Audi A4 / S4 / A6 / A8 / TT エアバッグの改修

リコール届出番号	外-2987	リコール届出日	2020年2月20日
基準不適合状態にあると認める構造、装置又は性能の状況及びその原因	運転者席用エアバッグのインフレーター（膨張装置）において、吸湿防止が不適切なため、ガス発生剤が吸湿することがあります。そのため、使用過程でガス発生剤が吸湿や乾燥を繰り返した場合など、エアバッグ作動時に正常に展開せず、乗員が負傷するおそれがあります。		
改善措置の内容	全車両、運転者席用エアバッグのインフレーター（膨張装置）を対策品に交換します。

不具合発生箇所

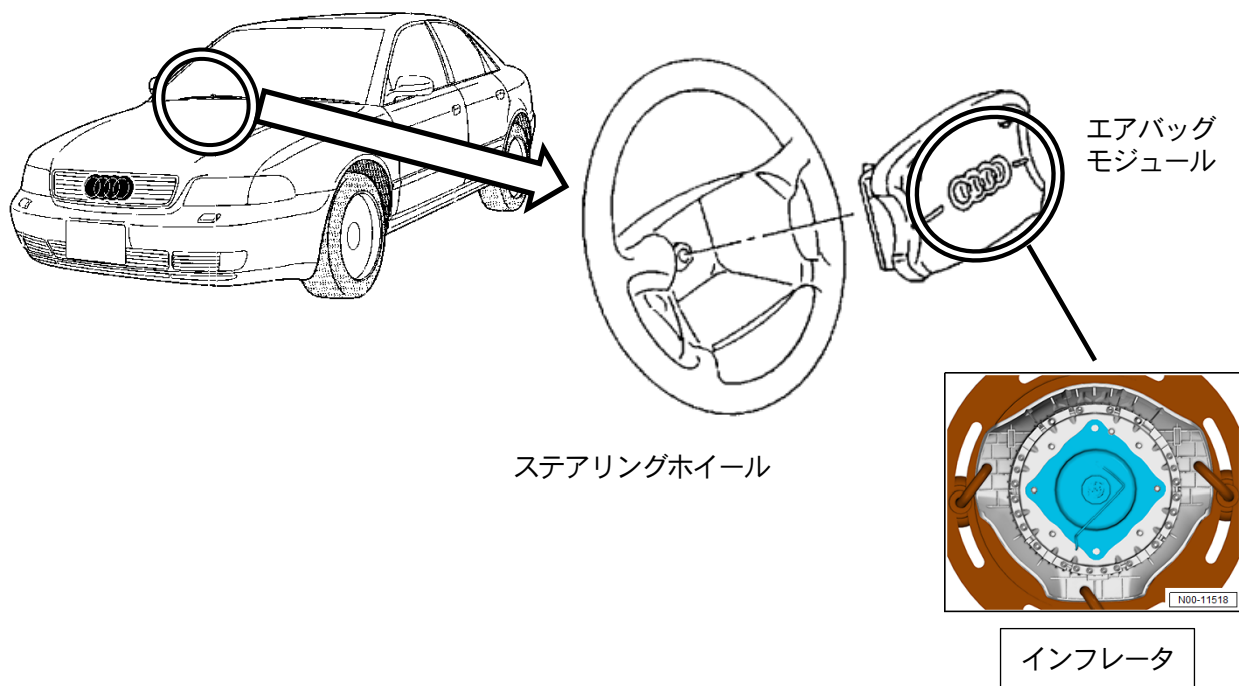
注： は、交換する部品を示します。
